柏崎刈羽原発のばらつきを考慮した地震動評価 ～大阪地裁判決に従い基準地震動の見直しを～

2021年1月18日

原子力規制を監視する市民の会

現状 (右図: 出典 P146・大湊側 EW 方向の応答スペクトル) でも、S s - 4 (赤点線) およびS s - 6 (青一点鎖線) は、0.2~0.3 秒及び 0.5~0.7 秒あたりの

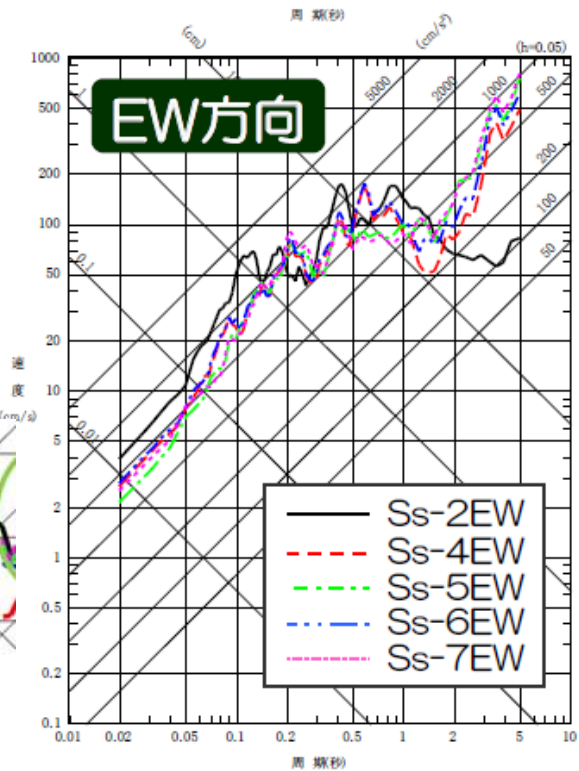
短周期領域でS s - 2 (黒実線) を超えている。これが 1.34 倍ないし 1.10 倍になることから、S s - 2 を超える周期領域がさらに増えることになる。これら周期を固有周期にもつ機器や配管などの耐震安全性は確認されていないとみるべきである。特に短周期領域では、配管や機器の固有周期が集中しており、基準地震動は見直さなければならない。現状のまま、柏崎刈羽原発6・7号機の再稼働は許されない。
